## AGA 13 AMP

### Thermostat de remplacement **A4534**

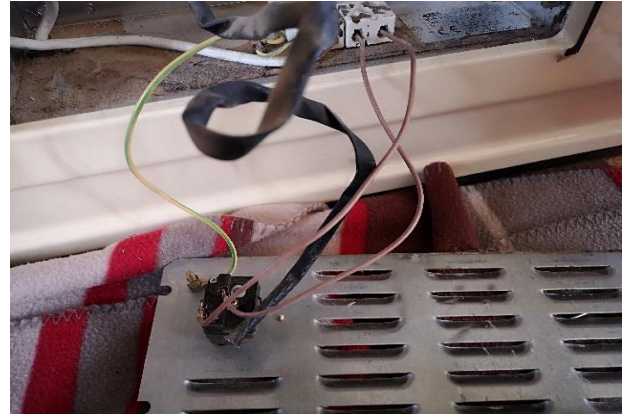
Suite aux évolutions techniques successives qu'ont subi les AGA13 AMP, le thermostat ci-dessous ne peut plus être commandé.

**Attention:** Les fixations du nouveau thermostat sont différentes de la première version.

La position "0" n'est pas positionnée de la même manière, cela nécessite :

Le thermostat de remplacement a pour référence **A4534**

- Soit une adaptation sur la toile d'origine via le percage de deux nouveaux trous.
- Soit l'utilisation du **kit retrofit A4756** incluant le panneau.
